改善箇所説明図

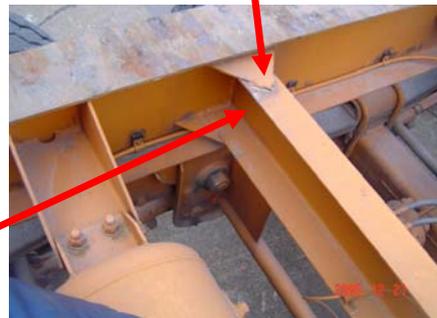
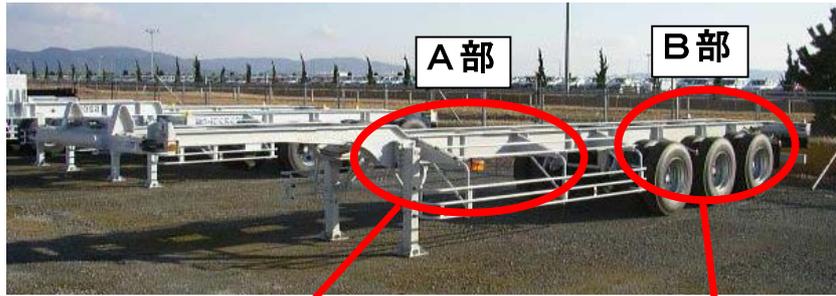
20フィート及び40フィート用3軸コンテナセミトレーラにおいて、車枠(フレーム)の強度が不足しているものがある。そのため、そのまま使用を続けると、走行時のねじれ荷重の繰り返しによりフレーム及びクロスメンバーに亀裂が発生し、最悪の場合、フレームが折損するおそれがある。

A 部	B 部
現 状	<p>補強板なし</p>	<p>補強板付き</p>
改 善 後	<p>補強板追加</p>	<p>旧補強板除去，補強板追加</p>

全車両、フレーム及びクロスメンバーに補強材を取り付ける。なお、フレーム及びクロスメンバーを点検し、亀裂が発生している場合は補修する。
